РЕЗИСТОРЫ ПЕРЕМЕННЫЕ

Методы измерения напряжения и сопротивления шумов перемещения подвижной системы переменного резистора

21342.6 - 75

Изменение № 1 ГОСТ 21342.6—75 Резисторы переменные. Методы измерения напряжения и сопротивления шумов перемещения подвижной системы переменного резистора

Черт. 1

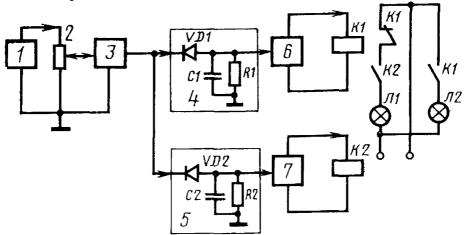
Пункт 1.1.1. Чертеж заменить новым:

1—источник питания постоянного тока; 2—испытуемый резистор; 3—усилитель напряжения переменного тока; 4, 5—детекторы; 6—пороговое устройство, подстроенное на заданный уровень напряжения шумов перемещения; 7—пороговое устройство, подстроенное на 0,1 заданного уровня напряжения шумов перемещения; K1, K2—реле; J1—лампа, фиксирующая уровень напряжения шумов перемещения, превышающий 0,1 заданного, с целью индикации исправного состояния установки; J2—лампа, фиксирующая уровень напряжения шумов перемещения, превышающий заданный; VD1, VD2—диоды типа J219A; C1, C2—коденсаторы емкостью 4 мкф $\pm 10\%$; R1, R2—резисторы сопротивлением 56 кОм $\pm 10\%$.
